### Bebauungsplan mit Grünordnung Nr. 2108 Raheinstraße (südlich und westlich), Ratoldstraße (westlich), Lerchenstraße (nördlich), Bahnlinie München – Regensburg (östlich)

- A) Bekanntgabe des Wettbewerbsergebnisses
- B) Weiteres Vorgehen

### Sitzungsvorlage Nr. 14-20 / V 07797

**Beschluss des Ausschusses für Stadtplanung und Bauordnung vom 18.01.2017 (SB)**  
Öffentliche Sitzung

## 1010 | 1. Preis

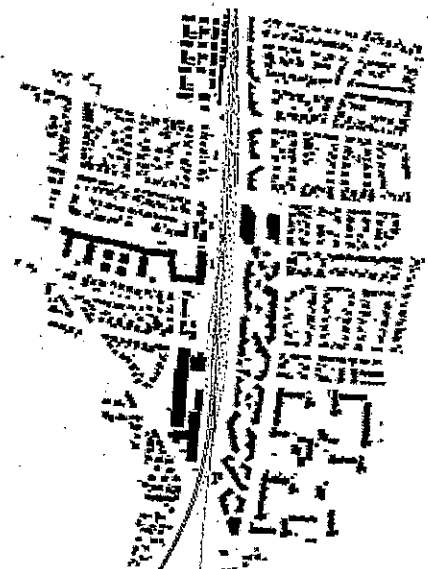
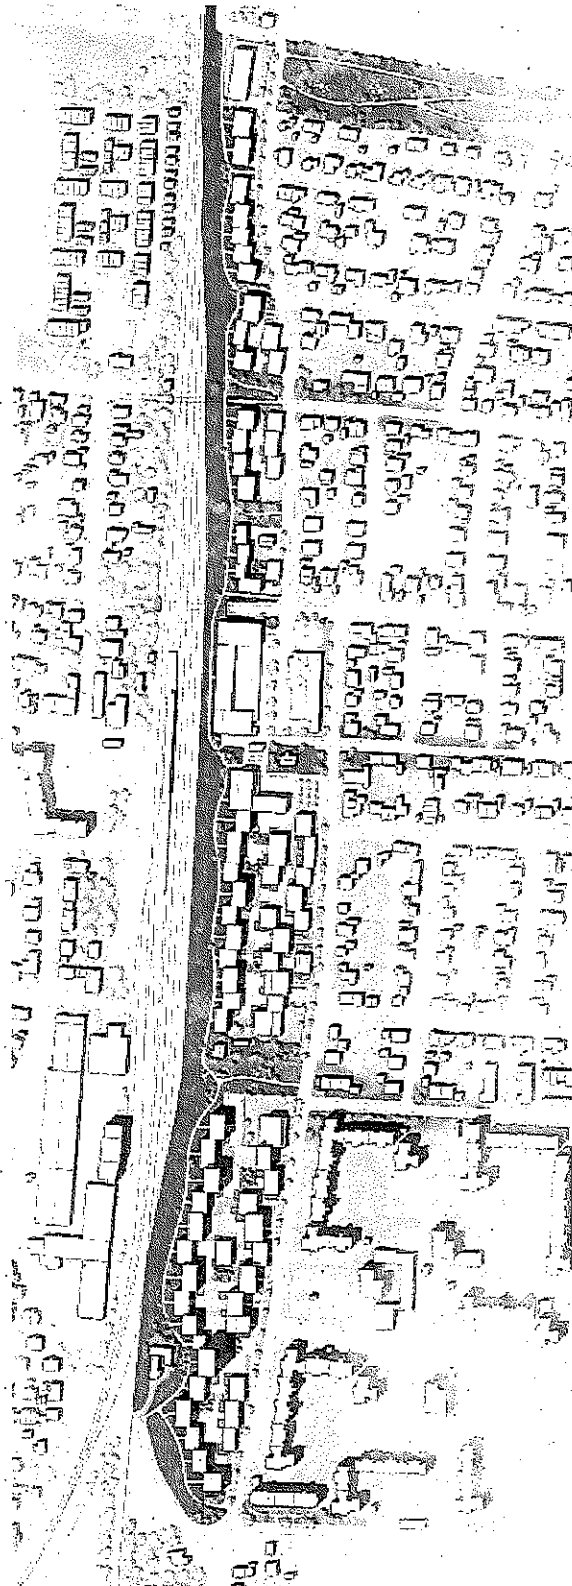
„Aus der sensiblen Auseinandersetzung der Verfasser mit dem nicht eben einfachen Ort resultiert ein höchst differenziertes und identitätsstiftendes Gesamtkonzept. Es entstehen Orte mit besonderem Charakter, die in ein überzeugendes Gesamtkonzept eingebettet sind. Identität wird hier zum Programm. Ganz besonders hervorzuheben ist dabei, dass die Arbeit entspannt, ja beinahe lässig auf die Umgebung eingeht und dennoch ein Quartier mit besonderer Eigenart kreiert.

Ausgehend von der U- und S-Bahnstation Feldmoching, die mit dem hohen Gebäude und der anschließenden P+R-Anlage in ihrer Zentralität richtig betont wird, entsteht ein Platz, der sowohl für die neuen Bewohner als auch die alteingesessenen Feldmochinger einen besonderen Ort schafft. Gleichzeitig wird durch die Setzung des Hochpunktes in der Quartiersmitte die Signifikanz des Quartiers bahnseitig erlebbar. Der bauliche Akzent an der Feldmochinger Mobilitätsdrehscheibe wird in der Jury als Akzent an der richtigen Stelle begrüßt, die Höhe des Gebäudes wird allerdings kontrovers diskutiert. Eine Nutzung als Hotel oder gewerbliches Wohnen ist vorstellbar.

Die Einzelhandelsflächen an der P&R-Anlage sind noch zu verifizieren.

Sehr gekonnt reagiert die Arbeit auf die vorhandenen Quartiere, indem gegenüber jeder Einmündung einer Straße ein kleiner Eingangsplatz entsteht, der das neue Quartier bei-läufig aber wirksam mit dem Bestand vernäht. Gleichzeitig werden weitere Plätze in einem wechsellvollen Rhythmus entlang Ratold- und Raheinstraße angeboten, sodass eine sehr angenehme Rhythmisierung der Straßenräume entsteht.

Der südliche Auftakt des neuen Quartiers weist bereits auf die kristalline Gesamtidee hin und zeigt, dass individuelle Einzelhäuser in einen städtebaulichen Zusammenhang eingebettet und harmonisch zu einem Ganzen zusammengefügt werden können. Die privaten Innenhöfe bieten vielfältige einmalige Raumsequenzen, die sich zu einem Kontinuum zusammenschließen, ohne die Idee einer individuellen Prägung der Quartiere und einer Adressbildung durch identifizierbare Einzelgebäude aufzugeben.

Grundsätzlich wird der durchgängige Radweg an der Westseite begrüßt, wenngleich in Teilabschnitten eine benutzerfreundlichere Führung erforderlich wäre.

Die Verfasser stellen einen durchwegs funktionsfähigen Biotopverbundkorridor dar: Geringfügige Unterschreitungen der verlängerten Mindestbreite werden an anderen Stellen überkompensiert. Positiv gewürdigt wird die Geländemodellierung, die Biotop- und Erholungflächen wirksam voneinander trennt und die Biotopfläche als Teil eines zusammenhängenden Grünraums erlebbar macht.

Die freien, teilweise sehr tiefen, polygonalen Baukörper lassen hohe Anforderungen an effiziente Grundrisse erkennen. Der vorliegende Grundrissnachweis überzeugt noch nicht. Um sich die Möglichkeiten vorzustellen, die im souverän vorgetragenen städtebaulichen Ansatz liegen, muss die Jury daher ihre eigene Phantasie bemühen. Die Anzahl der Wohneinheiten liegt im unteren Bereich, eine moderate Erhöhung ggfs. einzelner „Polygone“ vorzugsweise an der Westseite ist denkbar.

Im weiteren Verfahren sollte die Dachlandschaft hinsichtlich gemeinschaftlich nutzbarer Dachterrassen untersucht werden.

Insgesamt kann mit dieser Arbeit das Versprechen an die alteingesessene Bevölkerung auf eine städtebauliche Ergänzung mit Augenmaß eingelöst werden. Der Lärmschutz funktioniert, eine Verschattung der angrenzenden Bebauung ist nicht zu befürchten. Attraktive Freiräume versprechen einen Mehrwert – für Neubürger Feldmochings wie für alteingesessene Nachbarn. Die Jury lobt einen kreativen Entwurf, der aufgrund eines außergewöhnlichen Raumkonzepts, aufgrund seines angemessenen städtebaulichen Maßstabs sowie seiner individuellen Bautypologien ein Alleinstellungsmerkmal im Münchener Baugeschehen erhalten könnte.“

## 1008 | 2. Preis

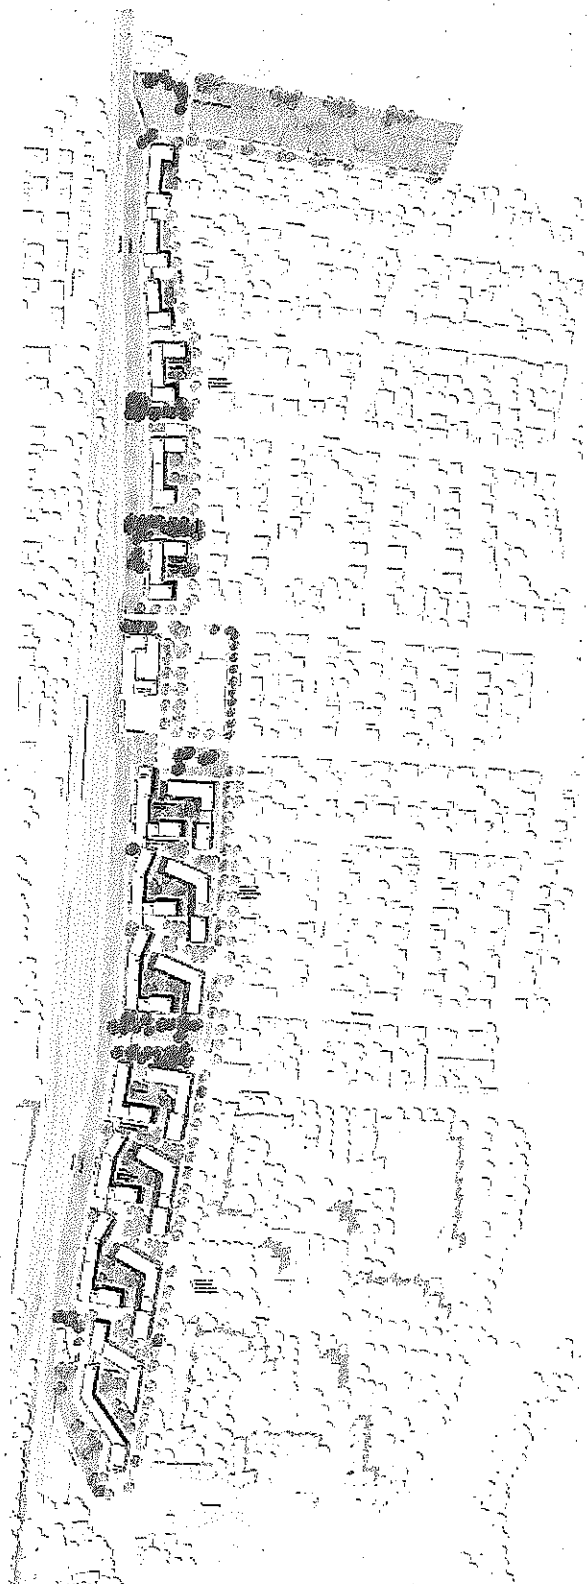
„Die Arbeit 1008 zeigt einen sehr eigenständigen, städtebaulichen Ansatz. Entlang der Nord-Süd-Achse entstehen hofartige Hausgruppen, die mit kleinen Quartierplätzen oder Grünräumen gegliedert werden. Diese kleinen Orte befinden sich zumeist in Verlängerung der bestehenden Straßen. So entsteht eine gute Vernetzung mit dem Bestand und zusammen mit dem neuen Grünraum entlang der Bahn ein hochwertiger Freiraumverbund. Die Bestandsgebäude sind elementar für diese kleinen Orte und sollten alle erhalten werden.

Die städtebauliche Figuration versteht sich als Referenz an die Bestandsgebäude aus den 1960er/1970er Jahren - ein mutiger Ansatz, der in der Jury intensiv positiv aufgenommen wird. Im mittleren Bereich des Areals, wo sich das Gegenüber ändert, verliert das Konzept jedoch an Überzeugungskraft.

Mit der vorgeschlagenen Parzellierung und Rhythmisierung integriert sich die neue Bebauung in das Umfeld. Die einzelnen Häuser gruppieren sich zu hofartigen Nachbarschaften und schaffen damit zugleich einen städtebaulichen Abschluss zur Bahn, der den Lärmschutz gewährleistet. Die Erschließung und Erreichbarkeit der Gebäude im Westen wird indes kritisch gesehen.

In Nord-Süd-Richtung wird neben der Tiefe der Höfe auch die Geschosshöhe der Gebäude variiert, so dass entlang der Ratoldstraße und Raheinstraße präzise auf die Nachbarschaft reagiert werden kann. Einzelne Teilbereiche wie beispielsweise zwischen Dülferstraße und Herbergstraße werden jedoch in Bezug auf Abstand zwischen den Häusern und zum Straßenraum in Frage gestellt.

Die Höfe zeigen eine große Vielfalt an privaten und teilprivaten Freibereichen. Schwierig sind in diesem Zusammenhang die erdgeschossigen Wohnungen, die nur wenig Abstand zu anderen privaten Freiflächen oder einer möglichen Durchwegung bieten. Zudem wird die Feuerwehr diesen Bereich befahren müssen.

Der Quartierplatz südlich des Discounters wird begrüßt, allerdings erscheint die Zuwegung zur U-Bahn sehr schmal. Die Überbauung der Park-and-Ride-Anlage erscheint eher beliebig.

Für den Biotopverbund entlang der Bahn wird ein Raum reserviert, der - mit privaten Vorzonen kombiniert – relativ großzügig wirkt. Aufgrund des Fehlens einer wirksamen Abgrenzung der Biotopbereiche wird deren Funktion durch überlagernde Erholungsnutzungen jedoch absehbar beeinträchtigt. Hier wird das Optimierungspotential - für den Freiraum wie auch für die Bebauung bzw. die Hofdimension – nicht ausgeschöpft. Eine im Entwurf hinsichtlich Lage, Höhe, Qualität und Material nicht näher definierte Lärmschutzwand kann die Biotopqualität erheblich einschränken (Durchlässigkeit, Verschattung).

Die gezeigten Grundrisse funktionieren gut, zeigen aber keine Qualitäten, die über den Standort hinausgehen und den städtebaulichen Ansatz unterstützen. Der vorgeschlagene Straßenquerschnitt in der Ratoldstraße mit Senkrechtparkern und Baumreihe erscheint im Zusammenspiel mit dem Städtebau eher beliebig und neutralisiert den städtebaulichen Ansatz.

Insgesamt zeigt die Arbeit einen interessanten und intensiv diskutierten städtebaulichen Ansatz, der nicht in allen Abschnitten des schmalen Baufelds optimal komponiert ist und in der genaueren Ausarbeitung Qualitätsmängel offenbart.“

## 1005 | 3. Preis

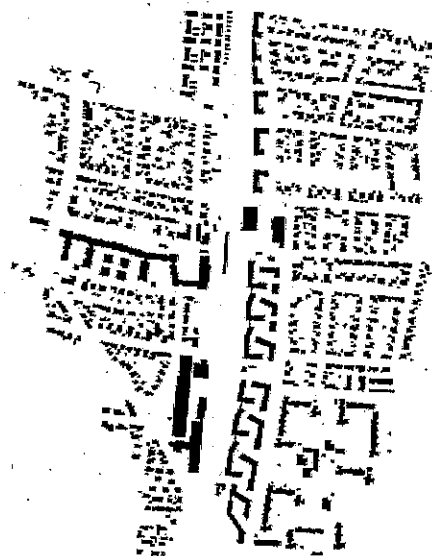
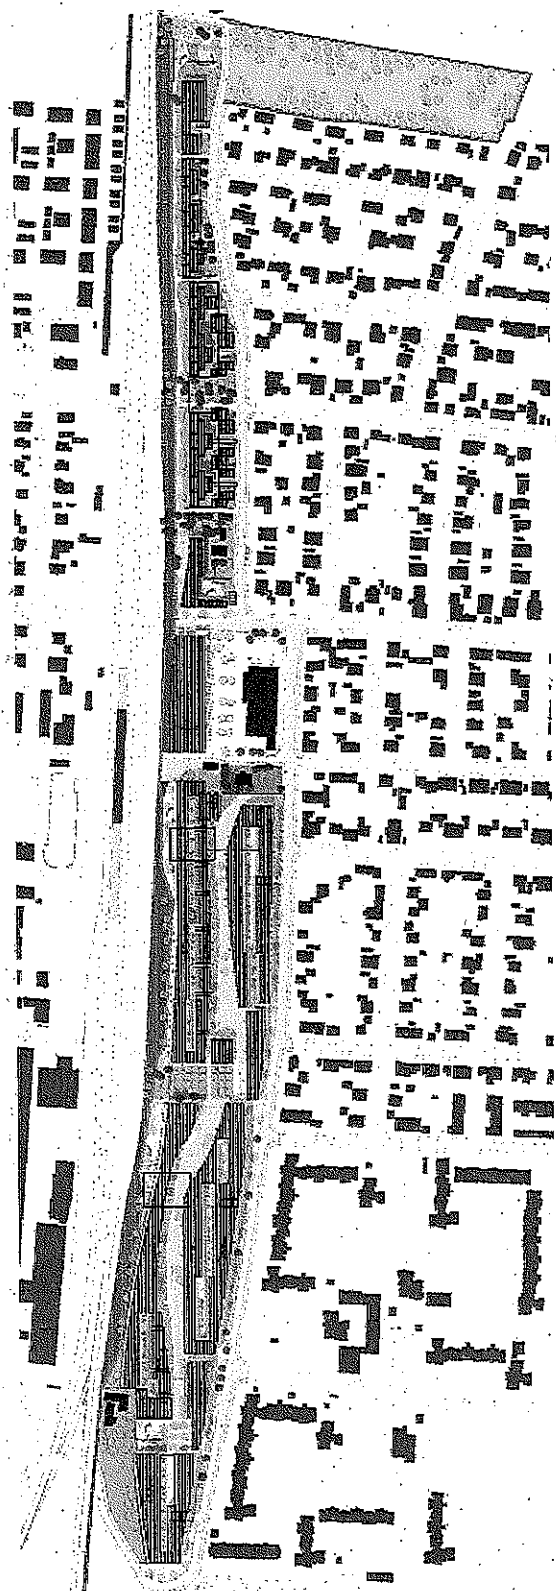
„Die Leitidee basiert auf der Entscheidung, eine räumliche Sequenz vom öffentlichen Straßenraum, der über vorgelagerte Höfe hin zu gemeinschaftlichen Innenhöfen zu schaffen. Die entstehenden Freiräume versprechen eine hohe Wohn- und Aufenthaltsqualität.

Das insgesamt tragfähige städtebauliche Gerüst wird aus der Variation einer offenen Hofstruktur entwickelt, die durch Schrägstellung einzelner Blockschenkel den öffentlichen Raum zum Kontext verbindet. Die mehrfache Reihung der verschränkten Baublöcke wirkt durch die daraus entstehende Anordnung der Platzräume oftmals beliebig. Eine stärkere Differenzierung der Wohnhöfe und der verknüpfenden Freiräume wäre wünschenswert. Kritisiert wird die etwas beliebige Anordnung der Eingangshöfe, die sich eher aus den gewählten Modulen als aus Nachbarschaftsbezügen ableitet.

Der Zuschnitt der Baufelder ermöglicht fast durchgehend eine gute Orientierung der Wohnungen.

Die Tiefgaragen sind von der Ratoldstraße aus erschlossen. Alle Treppenhäuser sind in Konsequenz zur konzeptionellen Leitidee – einer klaren Trennung zwischen Innen- und Außen des Blockes – von den Außenseiten erschlossen. Die Gebäudetypologie lässt es nicht zu, die privaten Innenhöfe von Feuerwehrezufahrten freizuhalten.

Im nördlichen Teil löst zwar die parallel zur S-Bahn verbleibende Winkelbebauung den Lärmschutz, bleibt aber im Anschluss zum kleinteiligen Kontext nach Osten zu schematisch. Die prägende städtebauliche Figur mit dem lärmschützenden abgewinkelten Rand soll im fließenden Traufverlauf eine architektonische Entsprechung finden. Diese Interpretation wirkt im wahrsten Sinne des Wortes „etwas aufgesetzt“.

Der zentrale Platz an der S-Bahnstation lässt Raumkanten vermissen. Die Einzelhandelsfläche im Bereich der P+R Anlage ist hinsichtlich der Umsetzbarkeit nicht verifiziert.

Die gewünschte durchgehende Radwegeverbindung lässt im Bereich des Quartierplatzes Fragen offen.

Die Verfasser berücksichtigen die Vorgaben zur Breite des Biotopkorridors, sowie zum Abstand zwischen Korridor und Bebauung durchgängig. Aufgrund des Fehlens einer be-

gleitenden öffentlichen Grünfläche sowie einer klaren Abgrenzung der Biotopbereiche wird deren Funktion durch überlagernde Erholungsnutzung absehbar erheblich beeinträchtigt.

Lärmschutztechnisch sieht der Beitrag ausreichend Abstand zur Bahn vor und bietet mit durchgesteckten Wohnungsgrundrissen eine tragfähige Lösung an. Einzelne Wohnräume sind jedoch zur Bahn orientiert und können daher nicht natürlich belüftet werden. Die Kitafreiflächen an der Raheinstraße benötigen eine Abschirmung entlang der Bahn.

Insgesamt legen die Verfasser einen soliden Wettbewerbsbeitrag mit einer robusten städtebaulichen Figur vor, die mit ihren gereihten Modulen ein wenig schematisch wirkt, jedoch gute Wohnqualitäten schafft und eine wirtschaftliche Realisierbarkeit erwarten lässt.“
